SERVICE INFO

Materialänderung

bei der Umlenkrolle 532 0111 10

Bild 1: bisherige Ausführung aus Sintermetall

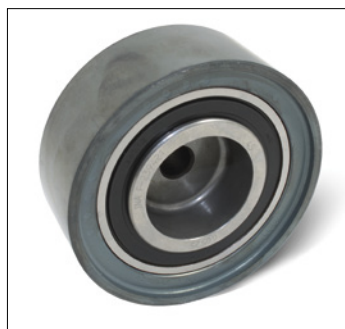
Im Rahmen der ständigen Weiterentwicklung unserer Produkte wurde die Lauffläche der Umlenkrolle 532 0111 10 von Sintermetall auf Blech geändert.

In der Umstellungsphase kann es vorkommen, dass sowohl Umlenkrollen mit Sintermetall-Laufrolle als auch mit Blech-Laufrolle ausgeliefert werden.

Beide Umlenkrollen sind trotz ihrer unterschiedlichen Ausführungen uneingeschränkt für die in den Katalogen angegebenen Fahrzeuge einsetzbar.
